第 412 回 核燃料施設等の新規制基準適合性に係る審査会合

京都大学臨界実験装置 (KUCA)

設置変更承認申請について

【追加説明資料】

図 1-1 使用したサンプルの概略図

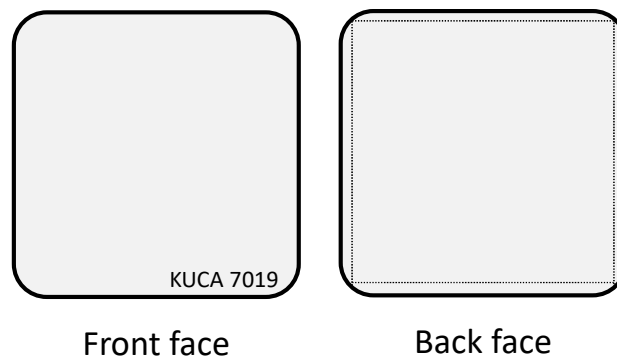
燃料板の落下試験の結果を明示すること。

使用したサンプルは全て U-Mo 燃料を製作する予定のフランスの CERCA 工場において全く同じ手法で製作したもので、寸法およびアルミニウム被覆の材質は実際に製作予定のものと同じ、サンプルの内部には燃料コンパクトと密度が近いステンレス板（燃料コンパクトは約  $8.5\text{g/cm}^3$ ）が梱包されている。図 1-1 にサンプルの概略図を示す。Front face は識別番号が刻印されている側とし、Back face は溶接が施されている側とした。各 Side face の位置は図 1-2 に示したとおりである。落下試験の前と数回の落下の後、さらに 100 回の落下試験後に、Front、Back、各 Side face の 6 面について写真撮影を行った。Side face 撮影時はサンプルを立て、Front face が必ず右側になるように設置して撮影を行った。
